52101708/52101708_Langrennsløype i Hodlekve - innspel til KPA.docx

► Langrensanlegg i Hodlekve - innspel til KPA

Figur 1 Skisse for nytt langrennsanlegg (Kjelde: Sogndal IL - langrenn)

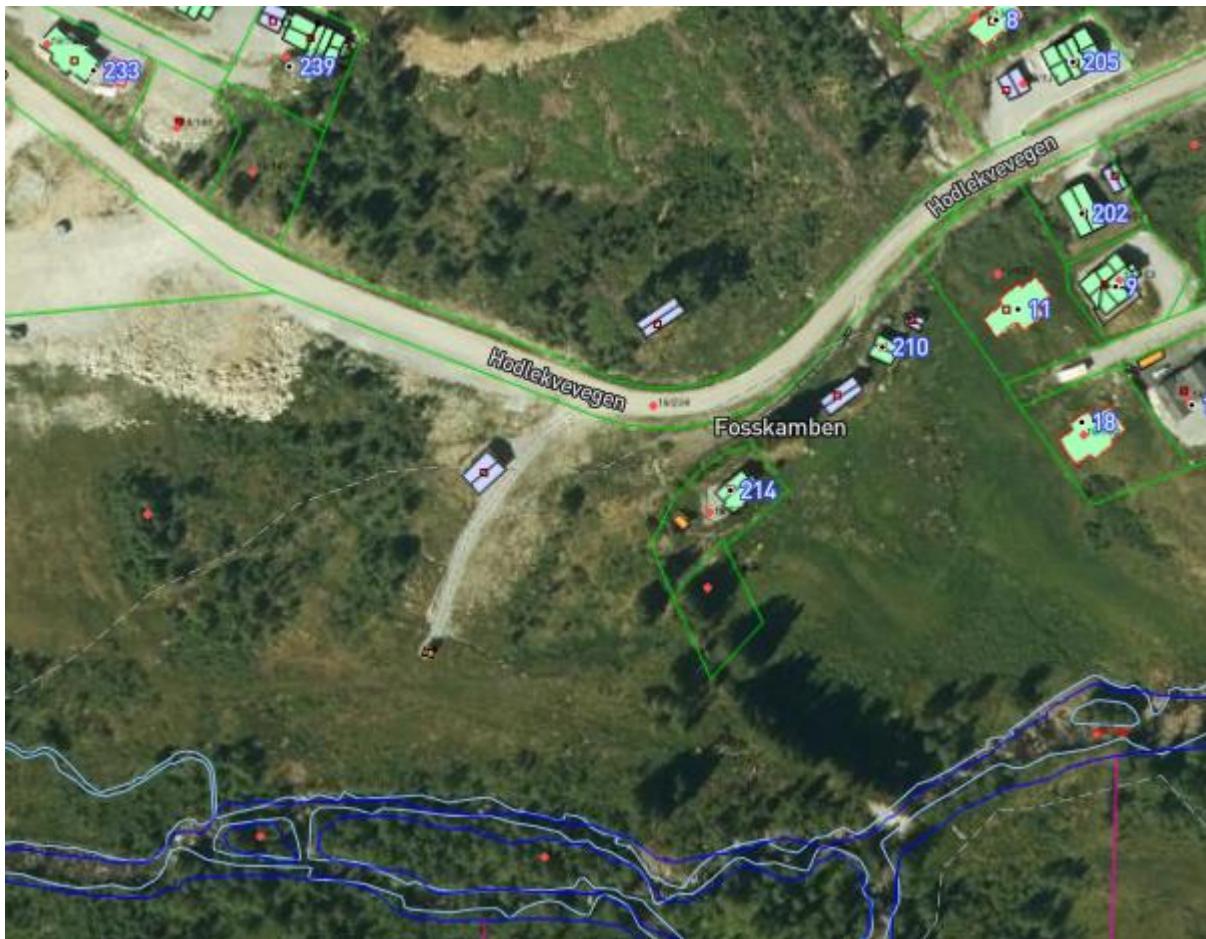
På vegne av Bente Iren Foss & Arild Aase vert det synt til mottekne skisser for nytt langrennsanlegg frå Sogndal Idrettslag – langrenn. På skissene er det illustrert to tilkomstvegar (rosa strek) som tilsynelatande går gjennom regulert hytteområde H12 både i vest og i sør.

Trass i at dette berre er illustrasjonar bør det allereie i KPA gjerast avklaring på at nye tilkomstvegar til anlegget ikkje skal dele og beslaglegge areal som er avsett og regulert til hytter. Fortrinnsvis bør tilkomst til nytt langrennsanlegg vere knytt til eksisterande veg til brønnhuset i Hodlekve, slik utnyttar ein også potensialet i eksisterande infrastruktur.
